**Verslag huishoudelijke elektrische installatie op laagspanning en zeer lage spanning****Algemeen:**

Referentie: 004-20260827-03	Datum controle: 27/08/2026
Keurder: 004

Eigenaar: Van damme myriam	EAN-code: 541448820072683543
Adres installatie: Beigemsesteenweg 229, 1852 - Beigem	Nummer teller(s): 1sag3200281545
Distributienetbeheerder installatie: Fluvius	
Datum uitvoering installatie:	☐ Vóór 01/10/1981 ☒ Tussen 01/10/1981 en 01/06/2020 ☐ Vanaf 01/06/2020
Type:	☒ Wooneenheid ☐ Niet-huishoudelijk ☐ PV ☐ Batterij ☐ Laadpaal

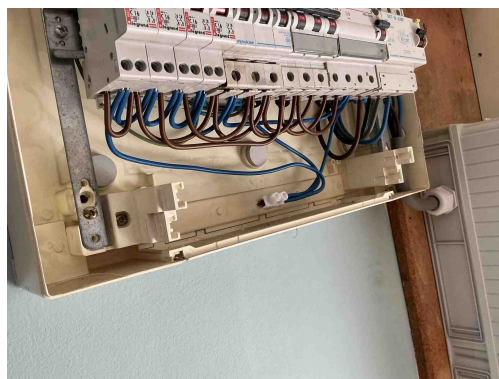
C26 - De verbindingen zijn niet gebeurd in borden, in aftakdozen, aan de klemmen van contactdozen, schakelaars of in de verlichtingstoestellen (Boek 1: 5.2.6.1).

Opmerking: Oa bord 1,2

C19 - In de desbetreffende kring wordt de nulgeleider verdeeld en een geleider is met de blauwe kleur gekenmerkt maar deze laatste is niet als nulgeleider gebruikt (Boek 1: 5.1.6.2).

Opmerking: Oa. Bord 2

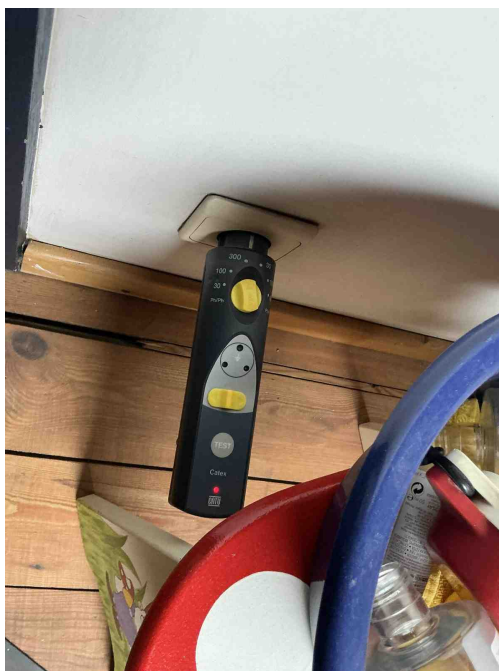
C26 - De verbindingen zijn niet gebeurd in borden, in aftakdozen, aan de klemmen van contactdozen, schakelaars of in de verlichtingstoestellen (Boek 1: 5.2.6.1).

Opmerking: Oa bord 1,2

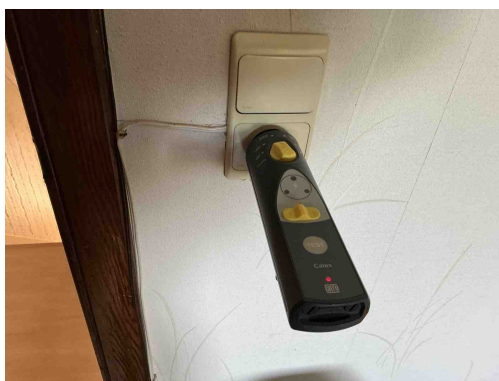
A16 - Er is geen continuïteit van de beschermingsgeleider van de contactdoos (Boek 1: 5.4.3.4).
Opmerking: Oa Bibliotheek, slaapkamer 1,2, badkamer,..

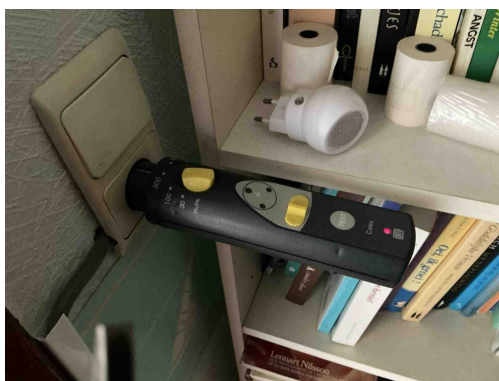
A16 - Er is geen continuïteit van de beschermingsgeleider van de contactdoos (Boek 1: 5.4.3.4).
Opmerking: Oa Bibliotheek, slaapkamer 1,2, badkamer,..

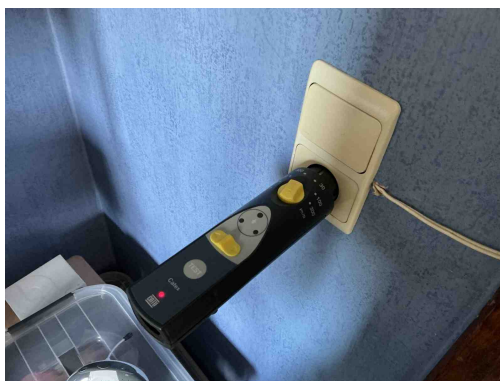
A16 - Er is geen continuïteit van de beschermingsgeleider van de contactdoos (Boek 1: 5.4.3.4).
Opmerking: Oa Bibliotheek, slaapkamer 1,2, badkamer,..

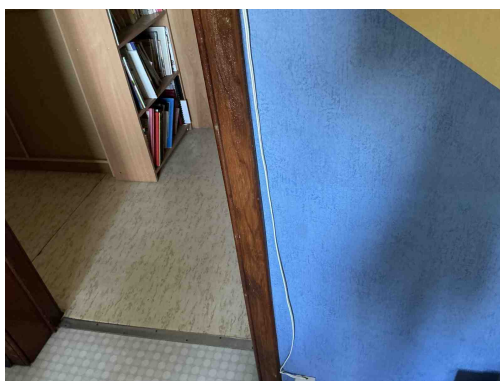
A16 - Er is geen continuïteit van de beschermingsgeleider van de contactdoos (Boek 1: 5.4.3.4).
Opmerking: Oa Bibliotheek, slaapkamer 1,2, badkamer,..

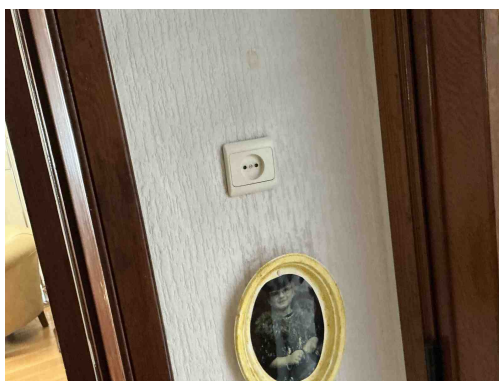
T12 - De contactdozen bezitten geen aangesloten aardingscontact (Boek 1: 4.2.2.3/5.3.5.2).
Opmerking: Oa slaapkamer 2, living

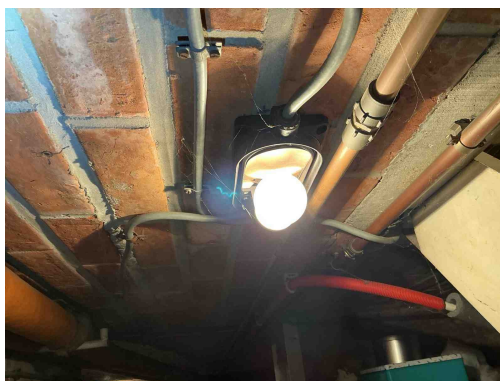
T11 - De contactdozen waarvan de toegekende stroomsterkte maximaal 16A en de toegekende spanning maximaal 250V bedraagt en niet bedoeld zijn voor de voeding van een of meerdere verbruikstoestellen voor een specifiek doel en niet geplaatst zijn in of op schakel- en verdeelborden, beschikken niet of IPXX-D (incl. gemeenschappelijke delen residentieel geheel) (Boek 1: 4.2.2.3/5.3.5.2).

Opmerking: Oa living

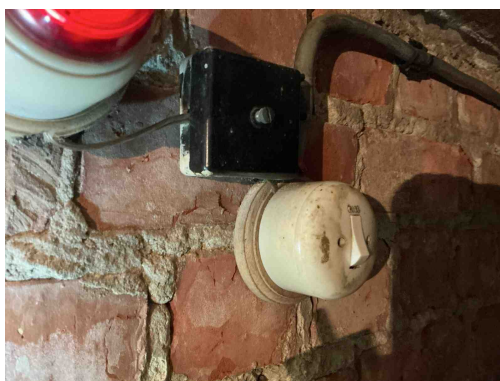
T23 - Het elektrisch materiaal is beschadigd. (Boek 1: 1.4.1.3).
Opmerking: Oa living, kelder

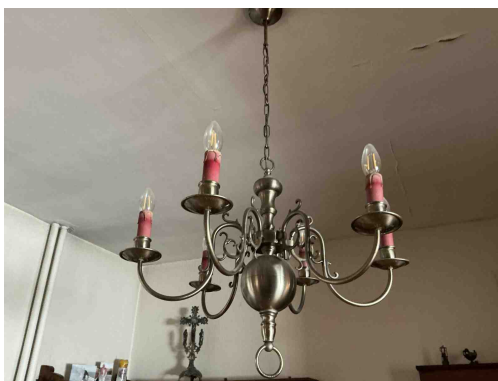
T13 - Opbouwcontactdozen en/of -schakelaars zonder achterplaatje mogen niet rechtstreeks op een brandbare ondergrond bevestigd worden (Boek 1: 4.3.3.5).
Opmerking: Oa kelder

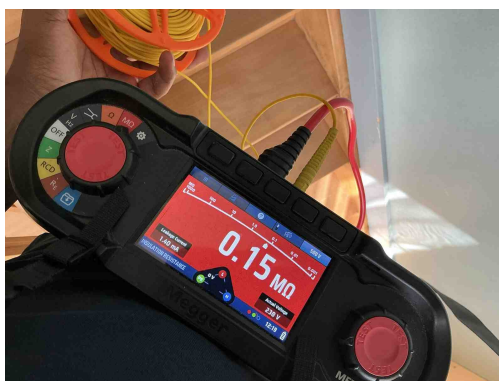
A12 - Het toestel van de klasse I is niet met de beschermingsgeleider verbonden (Boek 1: 5.4.3.6).
Opmerking: Oa. Living

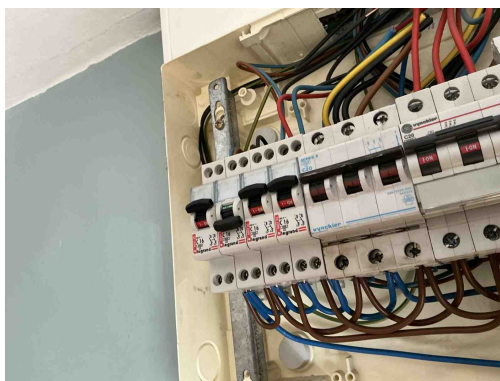
I01 - De waarde van de isolatieweerstand per kring dient tenminste 0,50 Mohm ($1000 \times U_{test}$) te zijn (Boek 1: 6.4.5.1).
Opmerking: Oa C 16 / bord 1

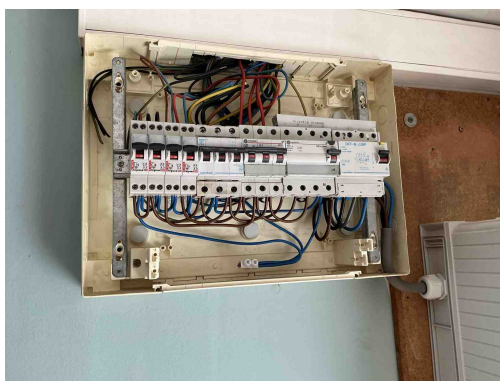
I01 - De waarde van de isolatieweerstand per kring dient tenminste 0,50 Mohm ($1000 \times U_{\text{test}}$) te zijn (Boek 1: 6.4.5.1).
Opmerking: Oa C 16 / bord 1
